Acuerdo 1824 Por el cual se aprueba la incorporación del cambio en los límites de generación y absorción de potencia reactiva de las unidades Ituango 3 y 4

1824

4 Abril, 2024

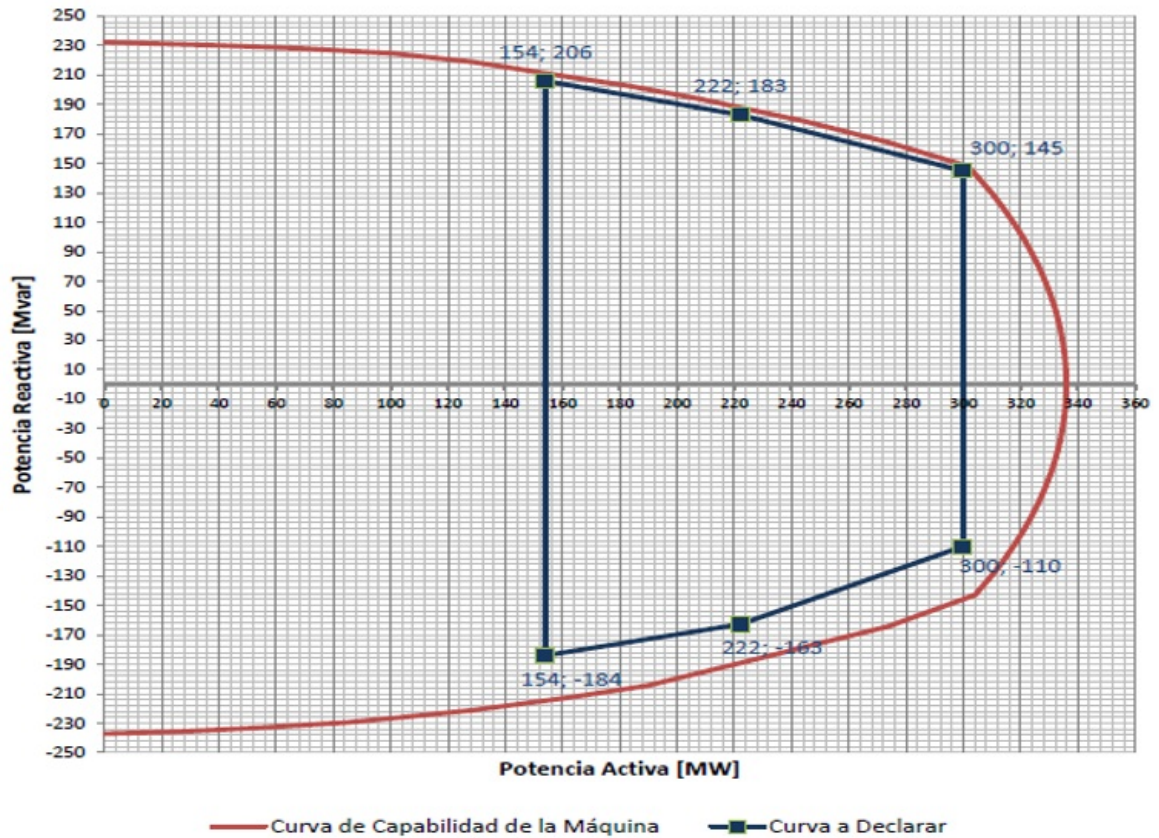
Aprobar la declaración de una nueva curva operativa de carga de las unidades Ituango 3 y 4, en la que se define la capacidad para entrega y absorción de potencia reactiva de la planta en función de la potencia activa generada, como se presenta a continuación:

Unidad	Parámetro para modificar	P [MW]	Q [MVar] Valor Anterior	Q [MVar] Valor Nuevo
ITUANGO 3 ITUANGO 4	Capacidad de Absorción de Reactivos	154	-183,1	-184
		222	-162,8	-163
		300	-109,8	-110
	Capacidad de Generación de Reactivos	154	206	206 (No cambia)
		222	183	183 (No cambia)
		300	144,8	145
